COMUNE DI GENOVA

DCC-2018-43 ADOZIONE DI AGGIORNAMENTO AL PUC, AI SENSI DELLA DISCIPLINA DEL MEDESIMO PUC RELATIVA AI SERVIZI PUBBLICI (SIS-S), ART. SIS-S2, PER LA RIDEFINIZIONE DELLA DISCIPLINA URBANISTICA DELL'IMMOBILE DENOMINATO "VILLA PEIRANO" E DEL GIARDINO DI PERTINENZA, SITI IN VIA PADRE SEMERIA CIV.40, A GENOVA ALBARO – MUNICIPIO VIII MEDIO LEVANTE.

118 0 0 - DIREZIONE URBANISTICA
Proposta di Deliberazione N. 2018-DL-136 del 30/04/2018

Relazione urbanistica

Stralcio P.U.C. vigente - Assetto Urbanistico

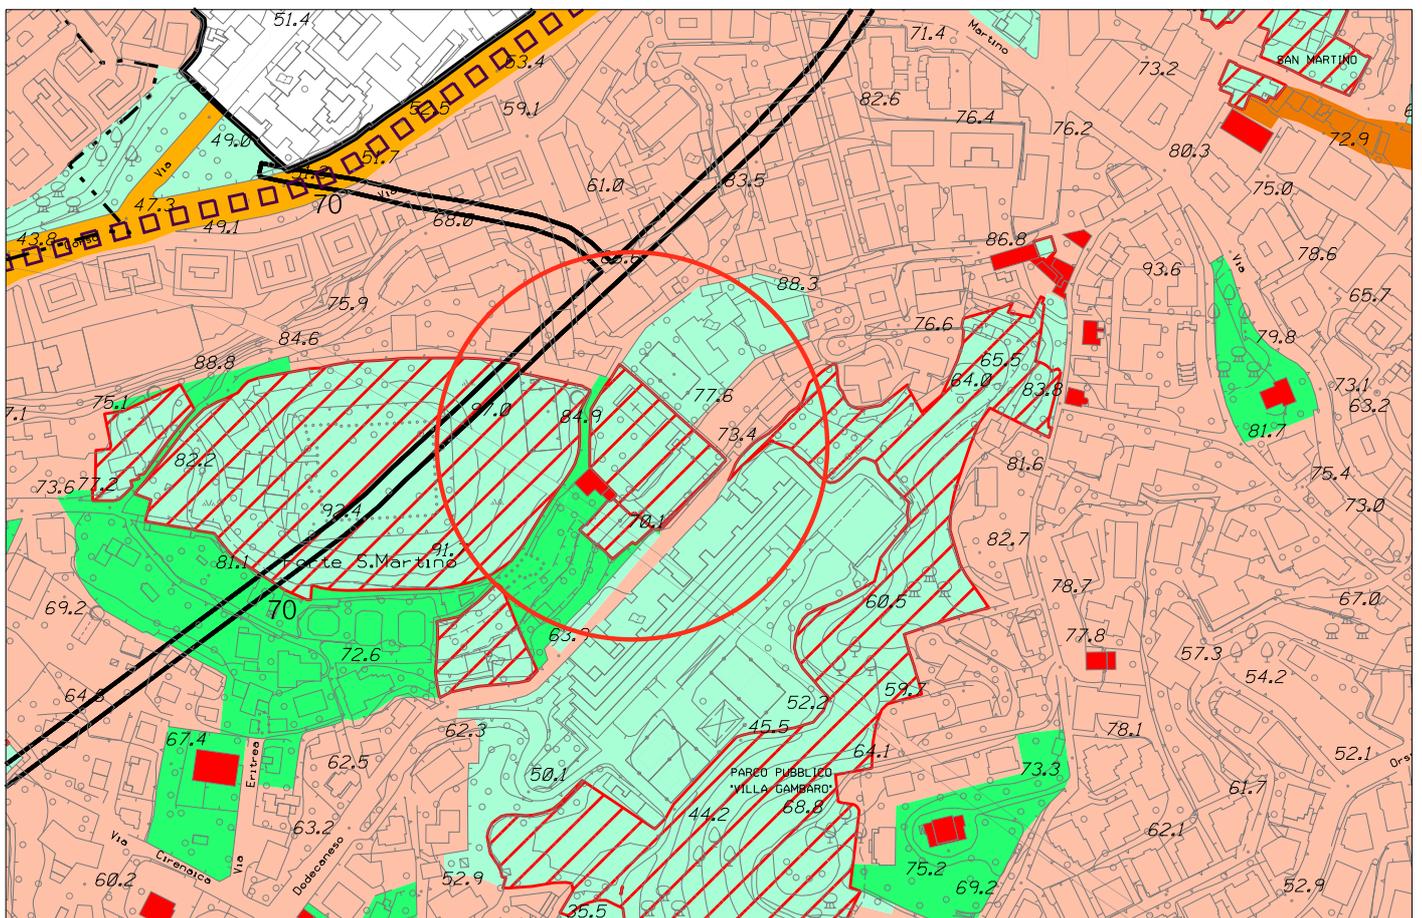
Modifica della tavola 39 dell'Assetto Urbanistico della Struttura del Piano – Livello 3 proponendo, anche in considerazione del Decreto di Vincolo del Ministero per i Beni e le Attività Culturali del 2 aprile 1997, l'inserimento nell'Ambito di conservazione dell'impianto urbano storico - AC-US del fabbricato denominato “Villa Peirano” (come peraltro operato dal Piano per le altre ville inserite nel “Sistema delle ville e parchi di Albaro”) e nell'Ambito di conservazione del verde urbano strutturato - AC-VU le aree esterne di pertinenza, oltre al mantenimento delle aree residuali a servizi pubblici territoriali e di quartiere di valore storico paesaggistico.

Stralcio P.U.C. modificato - Assetto Urbanistico

Stralcio P.U.C. vigente - Sistema dei Servizi Pubblici (SIS-S)

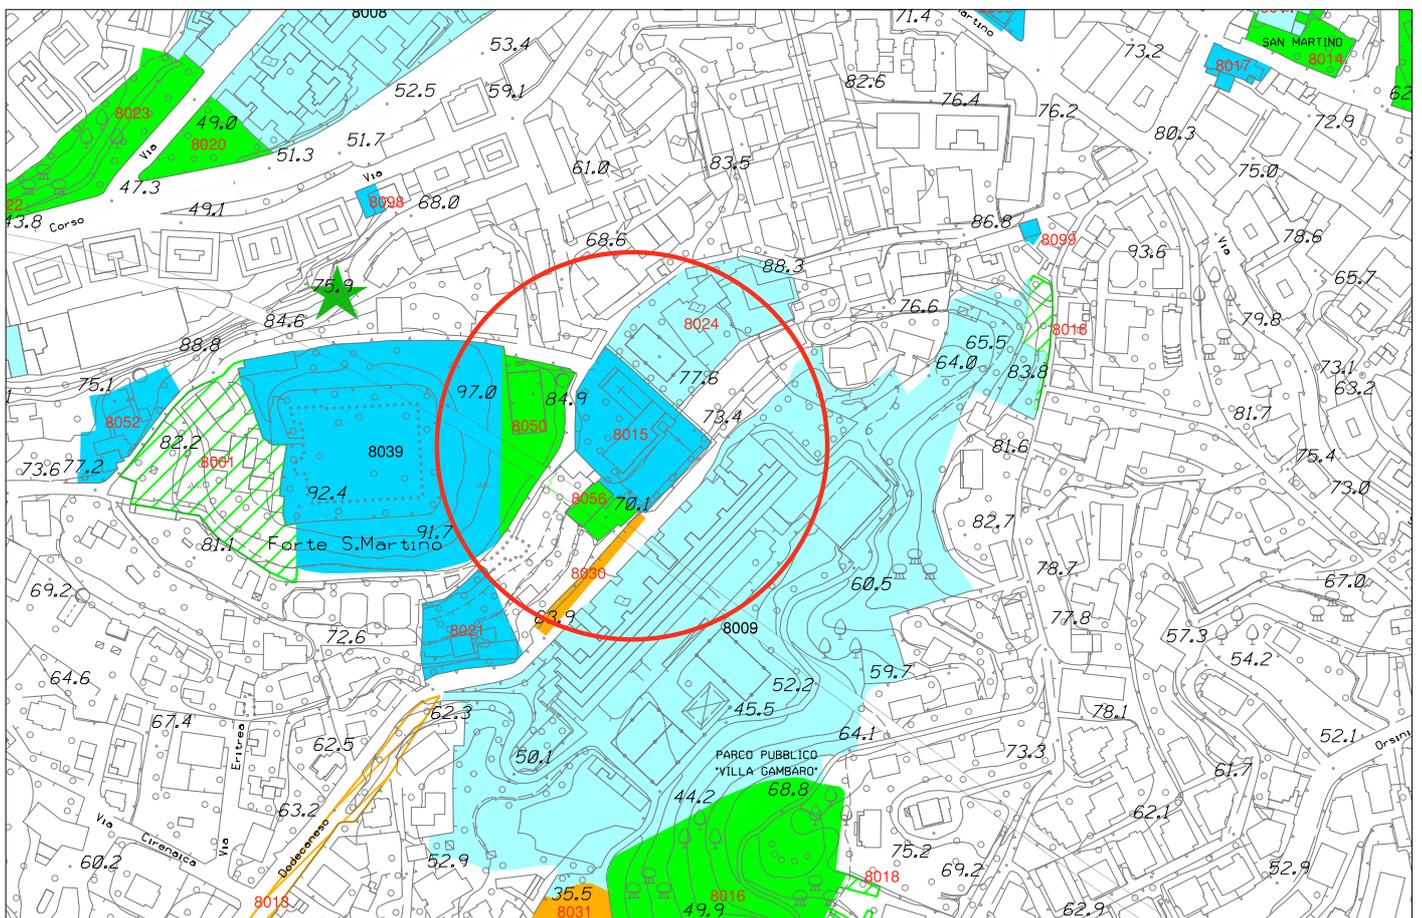
Modifica della tavola 39 del Sistema dei Servizi Pubblici (SIS-S) della Struttura del Piano – Livello 3 eliminando la suddetta area dal servizio di verde esistente – Q n. 8056.

Stralcio P.U.C. modificato - Sistema dei Servizi Pubblici (SIS-S)
